Directive de Navigabilité de la FAA de référence 2017-14-04

PIPER AIRCRAFT, Inc

Avions PA 28-100, PA 28-200, PA 28 R, PA 32 et PA 32 R

Lubrification Moteur – Durite radiateur d'huile – Inspection / Remplacement

Figure 1 to paragraphs (g) and (h) of this AD: Oil cooler

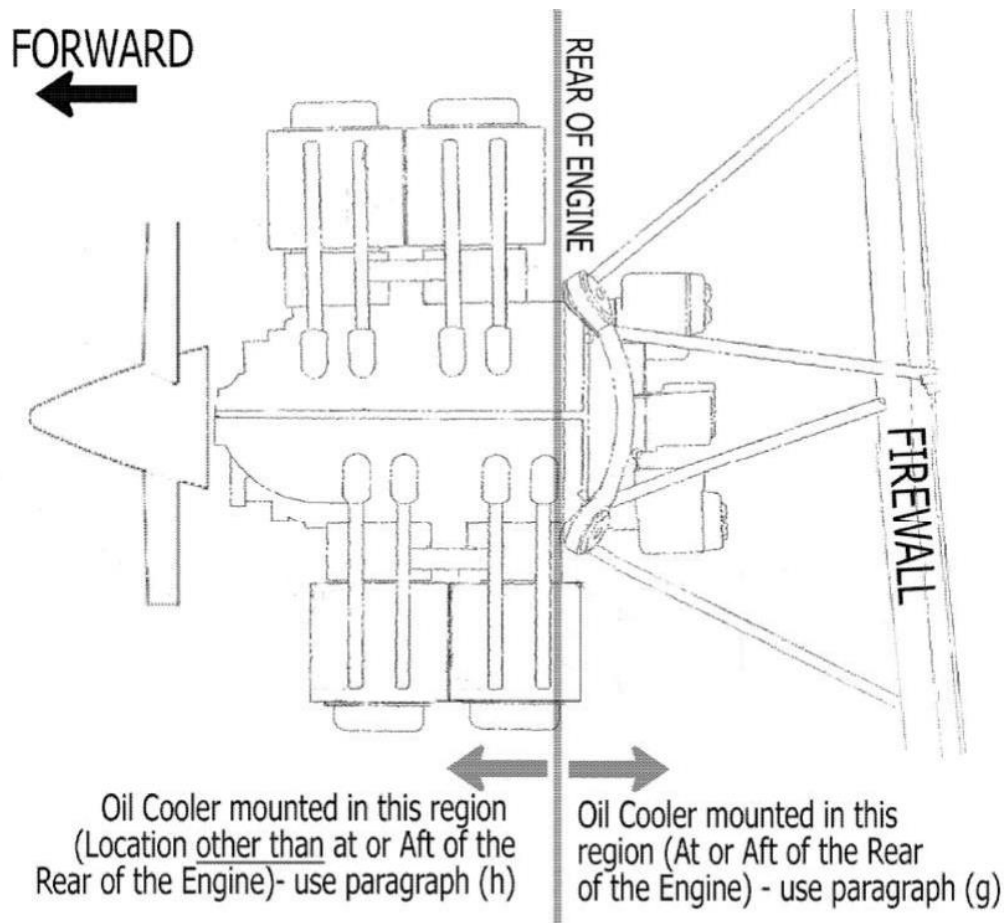
For any oil cooler hose assemblies that do not meet TSO-C53a, Type D requirements: Within the next 100 hours time-in-service (TIS) after February 5, 1996 (the effective date retained from AD 95-26-13), and repetitively thereafter at intervals not to exceed 100 hours TIS, inspect the fire sleeve of

each oil cooler hose assembly for soaked oil, a brownish or whitish color, and any evidence of brittleness or deterioration as a result of heat or oil seepage. See figure 1 to paragraphs (g) and (h) of this AD for additional information.

(1) For any oil cooler hose assemblies that do not meet TSO-C53a, Type D requirements: Within the next 100 hours TIS after February 5, 1996 (the effective date retained from AD 95-26-13), and repetitively thereafter at intervals not to exceed 100 hours TIS, inspect the fire sleeve of each oil cooler hose assembly for soaked oil, a brownish or whitish color, and any evidence of brittleness or deterioration as a result of heat or oil seepage. See figure 1 to paragraphs (g) and (h) of this AD for additional information.

(1) If any of the conditions described in paragraph (g) or (h)(1) of this AD are found on an oil cooler hose assembly during the inspection required in paragraph (g) or (h)(1) of this AD, as applicable, before further flight, replace the oil cooler hose assembly with a serviceable new or used TSO-C53a Type D oil cooler hose assembly or TSO-C53a Type C oil cooler hose assembly. If a used TSO-C53a Type C oil cooler hose assembly is installed, it must have documented hours TIS.

Figure 2 to paragraph (h)(2) of this AD: Acceptable clearances

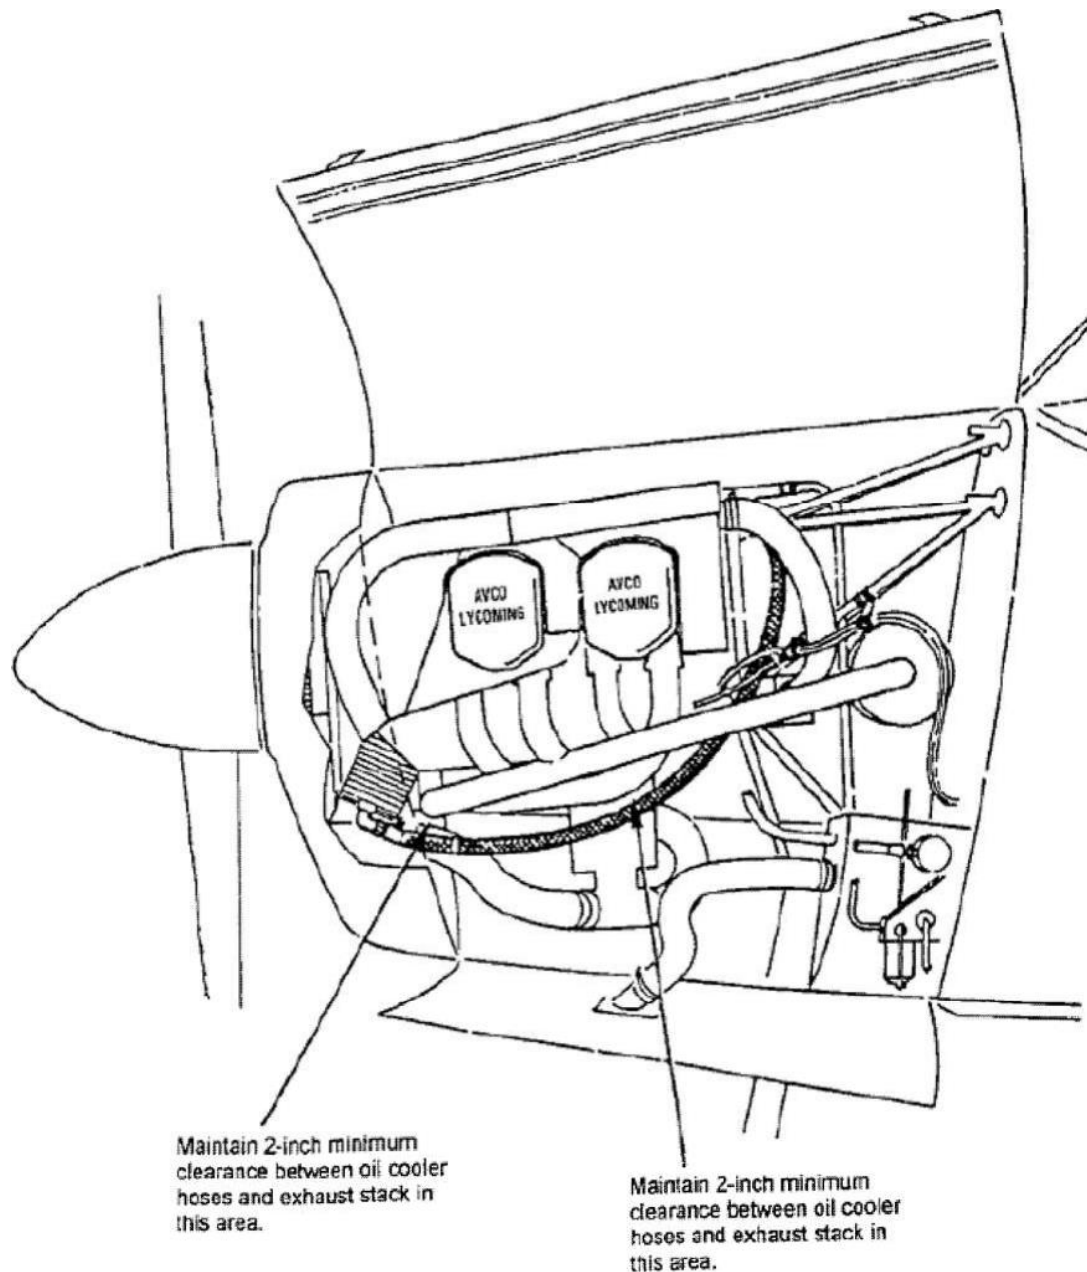
(2) For any oil cooler hose assemblies that do not meet TSO-C53a, Type D requirements: Within the next 100 hours TIS after February 5, 1996 (the effective date retained from AD 95-26-13) and repetitively thereafter at intervals not to exceed 100 hours TIS, inspect the oil cooler hose assemblies

to ensure the installation conditions in paragraphs (h)(2)(i) through (iii) of this AD are met. See figure 1 to paragraphs (g) and (h) of this AD for additional information. If the conditions listed in paragraphs (h)(2)(i) through (iii) of this AD are not met, before further flight, make any necessary adjustments. See figure 2 to paragraph (h)(2) of this AD for additional information.

(i) The oil cooler hose assemblies pass underneath and behind the electrical ground cable and in front of the lower of the two engine mounts.

(ii) The oil cooler hose assemblies are secured to the engine mount strut and a clearance of at least 2 inches exists between the oil cooler hose assemblies and the exhaust stack.

(iii) Oil cooler hose assemblies with a minimum outer diameter of 0.75 inch are installed with a bend radius of at least 6.5 inches.

Appendix 1 to AD 2017-14-04

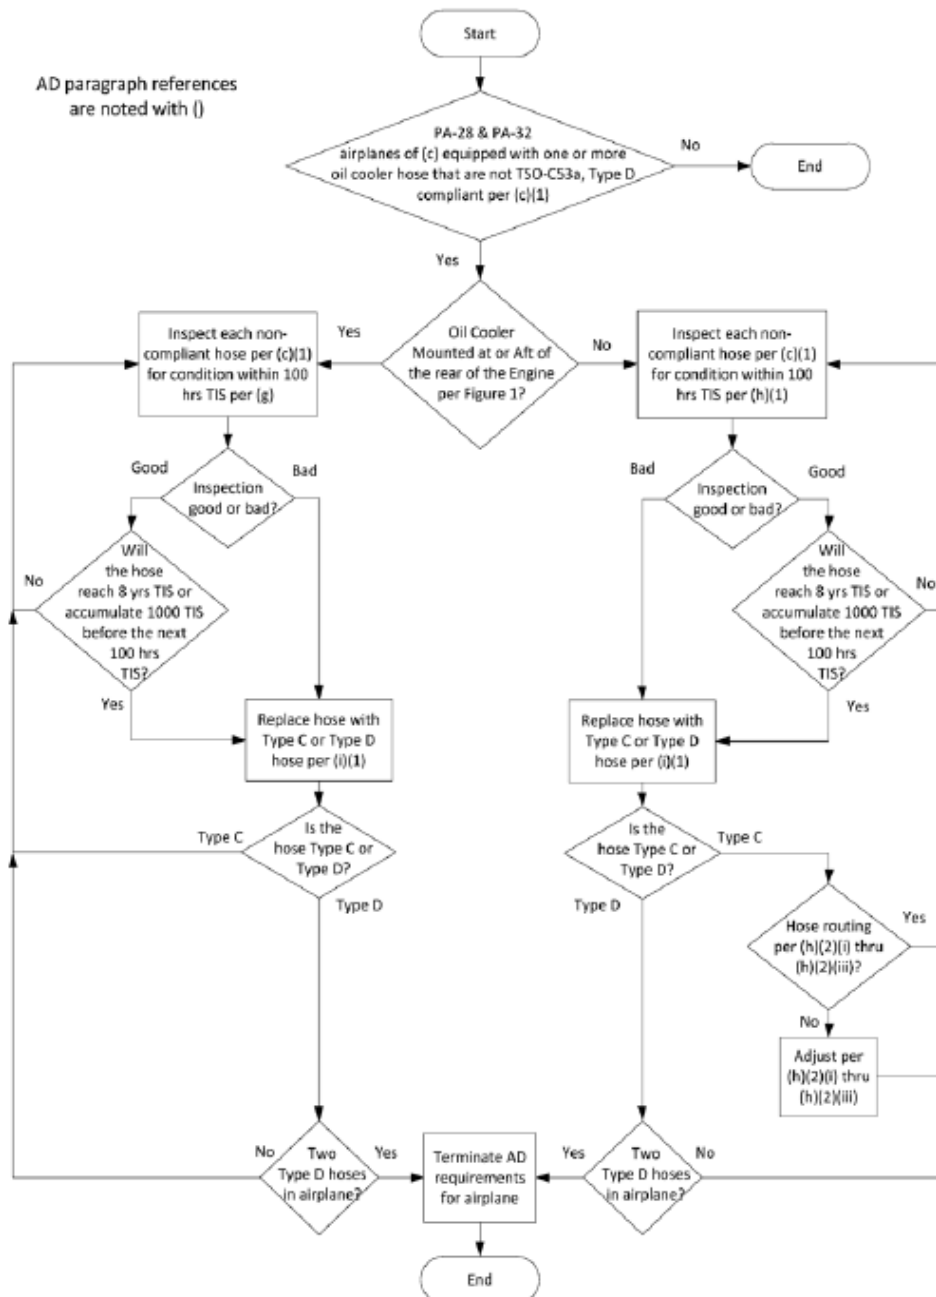
Comply with this AD within the compliance times specified, unless already done. You may review the flow chart found in appendix 1 to assist you in complying with the actions of this AD.
